**Amt für regionale Landesentwicklung
Weser-Ems**

**Raumordnungsverfahren (ROV) für die Entwicklung der Landkorridore der Offshore-
Netzanbindungsprojekte LanWin1 und LanWin3 der Amprion Offshore GmbH**

Hier: Festlegung des räumlichen und sachlichen Untersuchungsrahmens südlich der Parallelführung mit dem Projekt BorWin5 (ab Segment/Knotenpunkt 77/78)

Abbildungen 1 und 2: Detail des verschwenkten Segments 97, nördlicher Bereich.

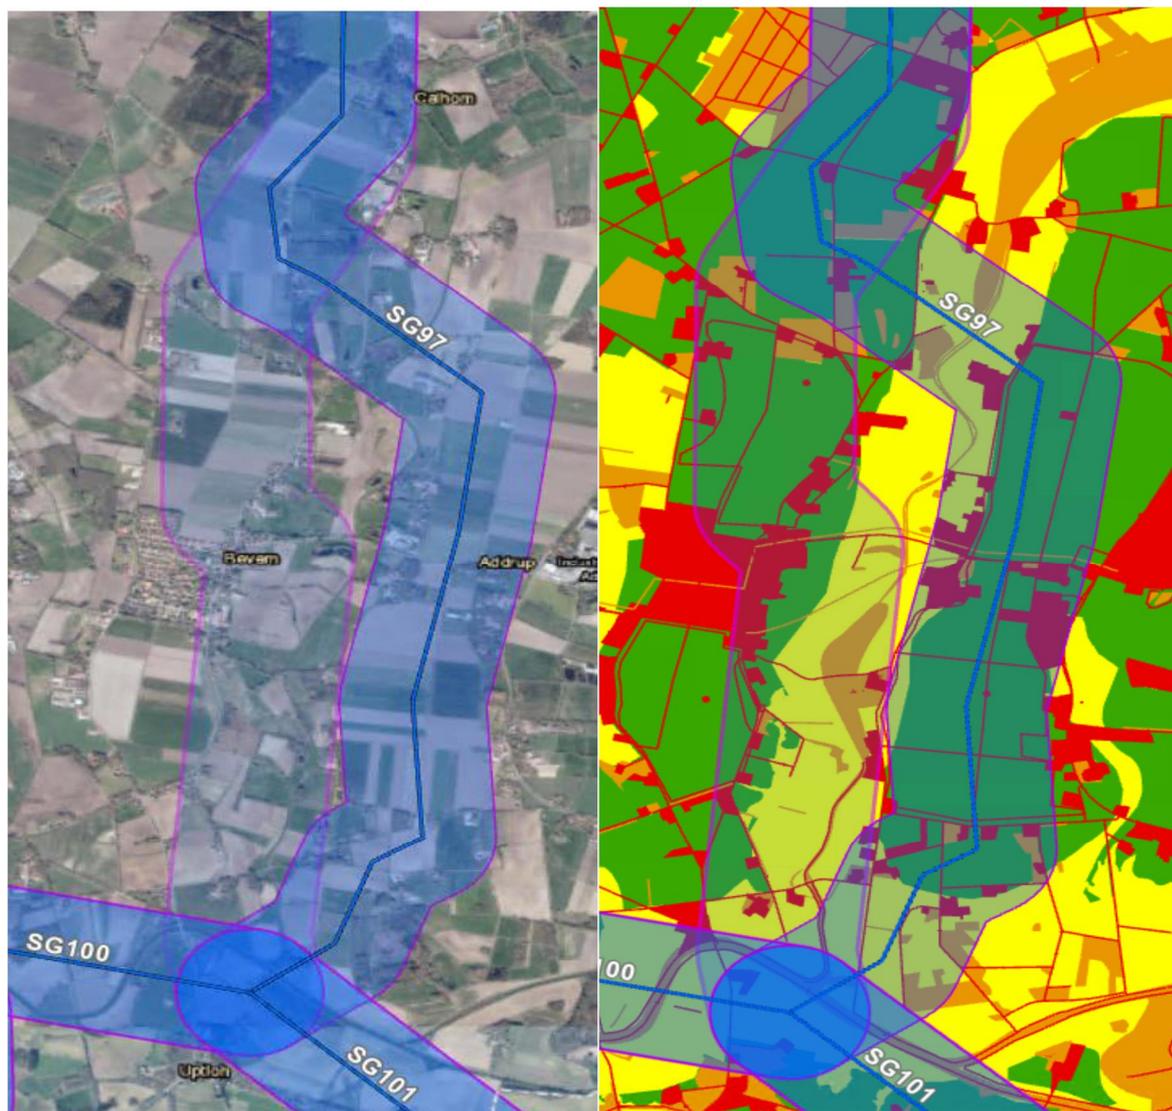
Das Segment wird im nördlichen Bereich, am Konverterstandort für das Vorhaben „380kV-Leitung Conneforde – Cloppenburg Ost –Merzen (CCM)“ (siehe Abbildung 1 und 2, violette Fläche) nach Westen verschwenkt. Hierdurch kann der Konverterstandort umgangen werden. Im südlichen Bereich wird das Segment 97 nach Osten verschwenkt, wodurch die potenzielle Inanspruchnahme des LSG inkl. Calhorer Mühlenbach minimiert werden konnte. Eine Querung des LSG kann dennoch nicht komplett ausgeschlossen werden.

Abbildungen 5 und 6: Übersicht verschwenktes Segment 116.

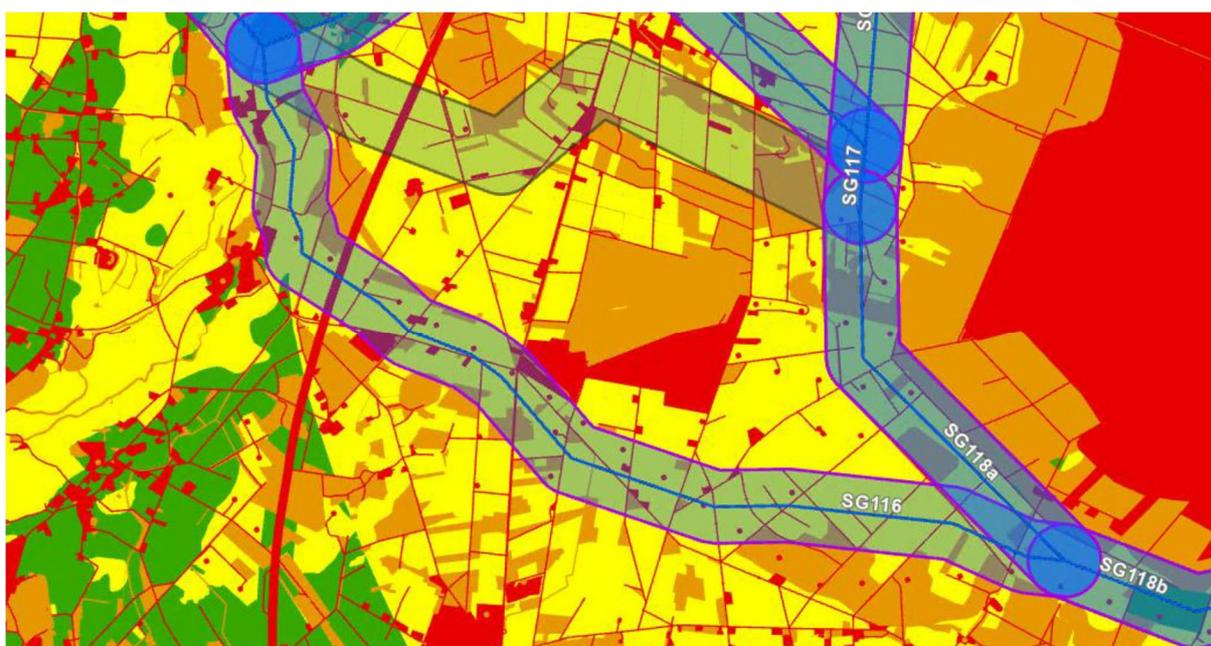
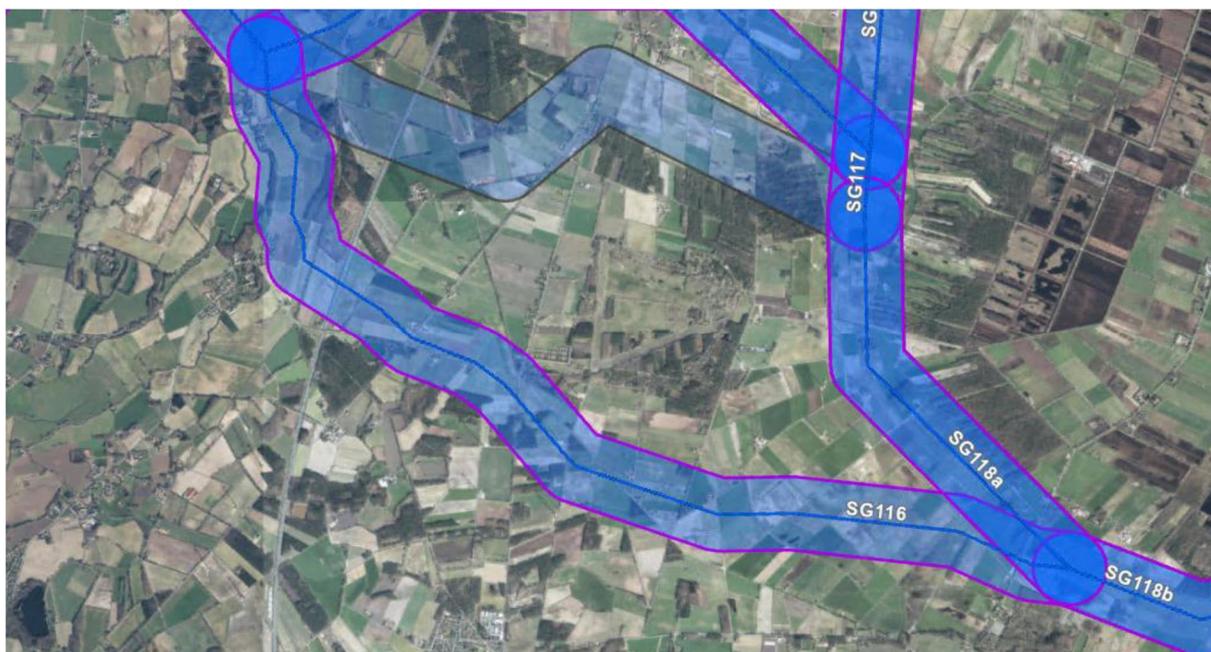
Segment 116 verläuft nun weiter südlich und unterteilt Segment 118 in Segment 118a und 118b. Das Segment 116 wurde durch Segment 140 in 116a und 116b unterteilt (Siehe dazu: „3. Segmente 139 und 140“).

Abbildungen 7 und 8: Übersicht der Segmente 139 und 140.

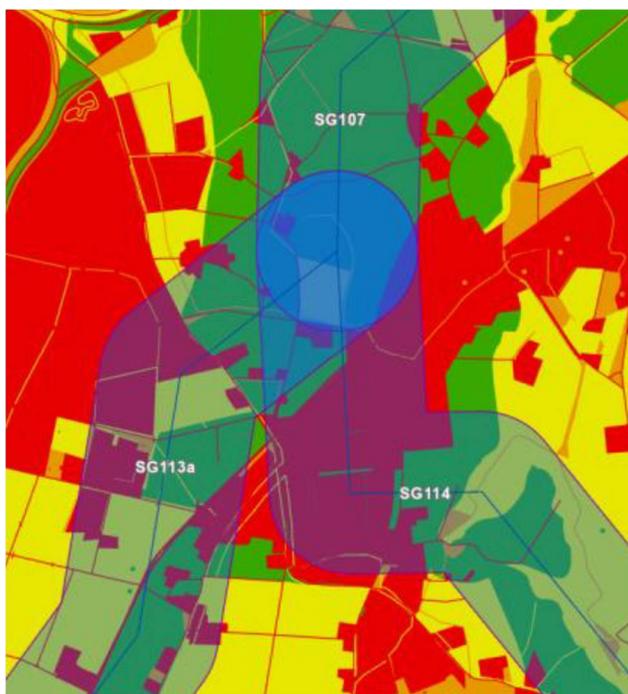
Die Segmente 139 und 140 wurde als alternative Querverbindung zwischen Segment 138a / SG113a/ SG116b entwickelt (Abbildungen 7 und 8.). Durch den Wegfall des Segments 114 müssten sich die Systeme LanWin1 und LanWin3 ansonsten deutlicher nördlich aufspalten. Durch die Hinzunahme der Segmente ergeben sich weitere mögliche Verläufe (sowohl von West nach Ost als auch von Ost nach West). Das Segment 140 berücksichtigt dabei zusätzlich einen Vorschlag der Gemeinde Neuenkirchen-Vörden.

Abbildungen 10 und 11: Übersicht der Segmente 136, 137 und 138a, b.

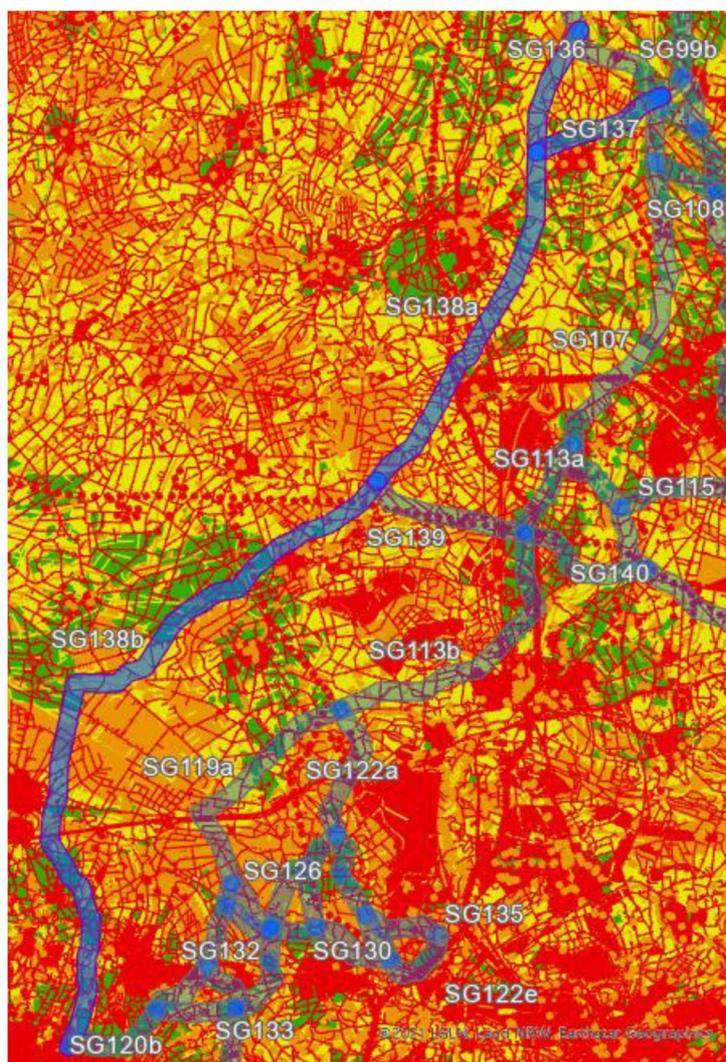
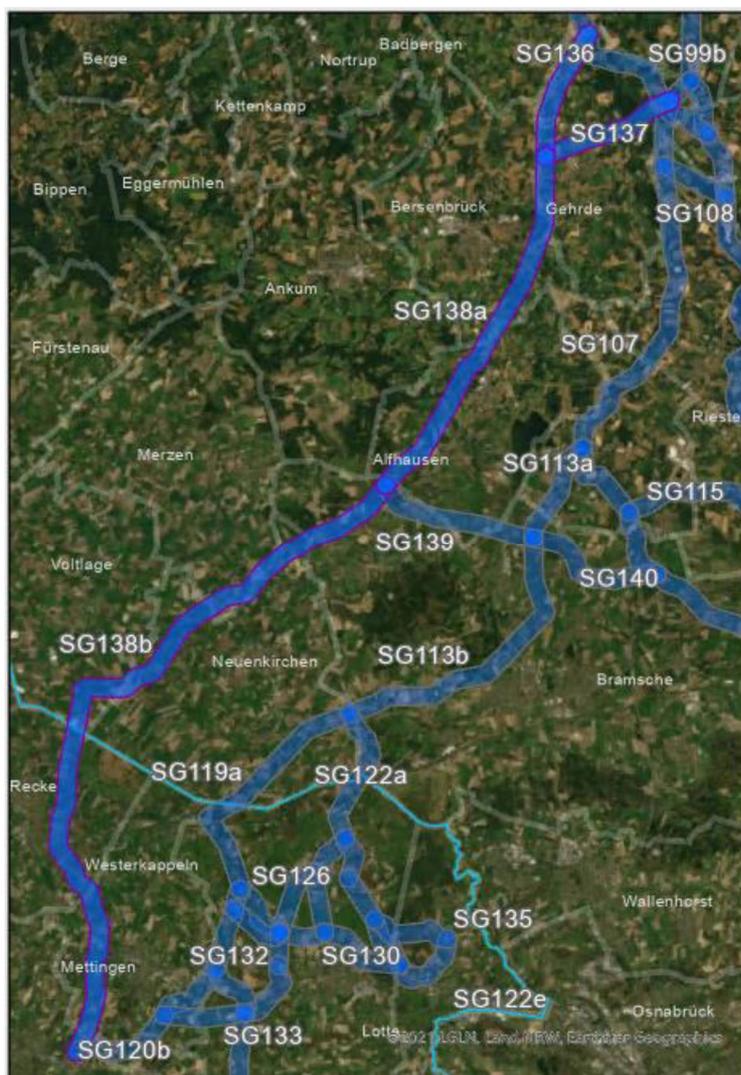
Das Landesbüro der Naturschutzverbände NRW hat in ihrer Stellungnahme darauf hingewiesen, dass bei der Ermittlung des raumverträglichsten Trassenkorridors aus Sicht der Naturschutzverbände neben den von der Bezirksregierung Münster im Rahmen der Antragskonferenz vorgestellten Alternativtrassen auch großräumigere Alternativen zu untersuchen sind, die eine Querung der Schutzgebiete der Düsterdicker Niederung weitgehend vermeiden können, beispielsweise eine Verschwenkung des Korridors am Punkt 104 nach Westen / Südwesten. Es wurde deshalb ausgehend von dem südlichen Bereich des TKS 99 bzw. des Knotenpunkts TKS 99/102/104/105 eine großräumige Alternative (SG 136/137/138) entwickelt. Vom nördlichen Bereich des SG 113 wird durch die Entwicklung eines neuen SG 139 eine Querverbindung zwischen SG113 und SG 138 geschaffen.
